Réaménagement des abords de la cathédrale de Chartres

1 - Cloître Notre-Dame de Chartres : quel écrin ?

2 - L'esplanade (ou le parvis)

CHARTRES

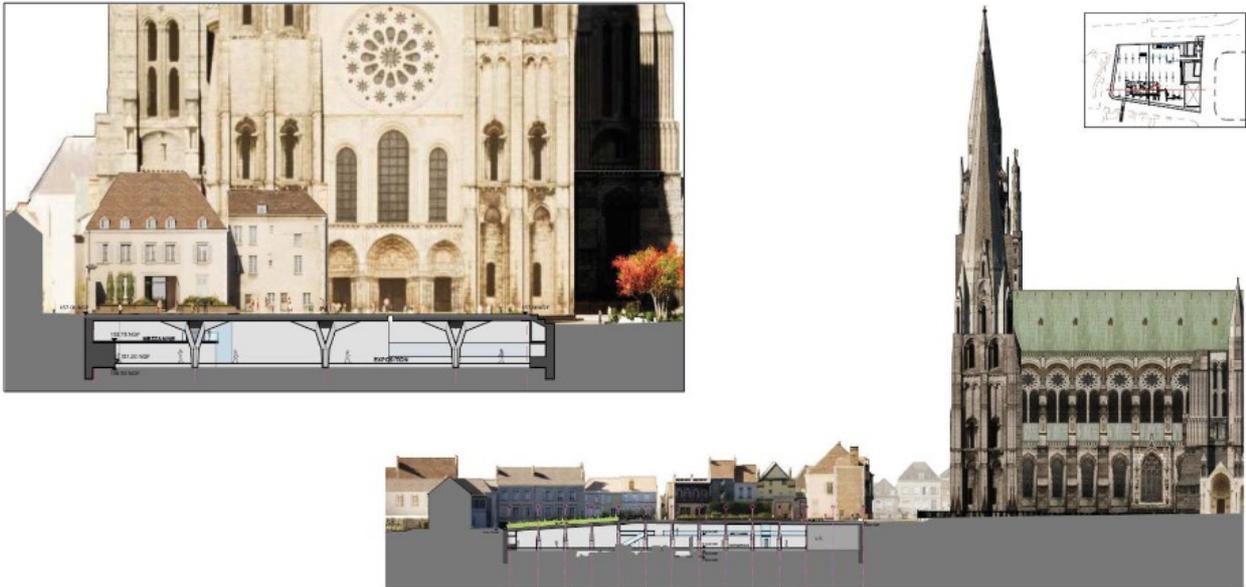
avec les légendes stupéfiantes suivantes (extraits) :

- 2 - « la nouvelle esplanade (...) **gagne en largeur et en noblesse**
- 4 - Un espace public **à la hauteur de la première cathédrale classée Unesco** (...) l'espace public habillé de dalles constitue un nouvel environnement pour **refléter la qualité patrimoniale de l'ancien cloître et inviter à la flânerie** »
- 6 - (...) les maisons canoniales, rénovées, ouvrent leurs étages pour observer de près la façade monumentale. Elles constituent aussi l'entrée de l'Historial.
- 9 - La maison internationale de la Cosmétique (...)
- 10 - Un **jardin suspendu** (...) planté d'essences odoriférantes dessine le seuil de l'esplanade

Plan niveau mezzanine +153.75

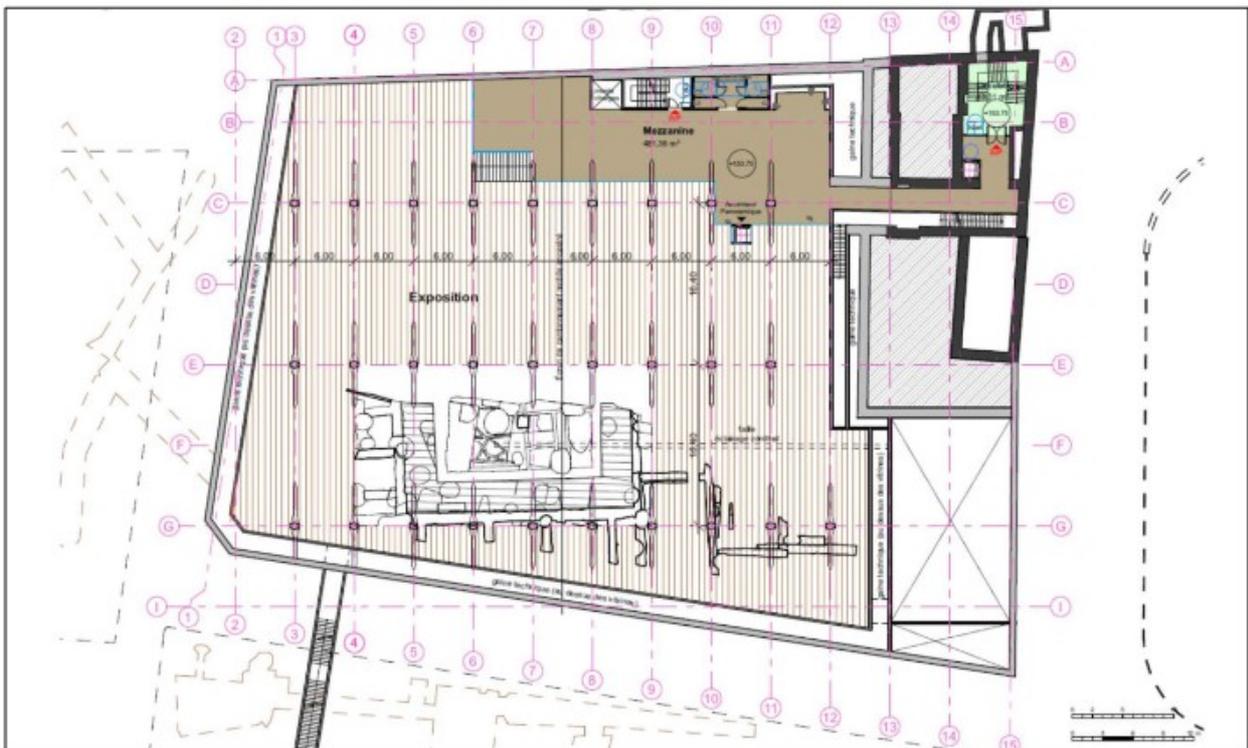
L'espace en sous-sol « autorisé » est un espace vide ! Permis de construire ou permis d'aménager ?
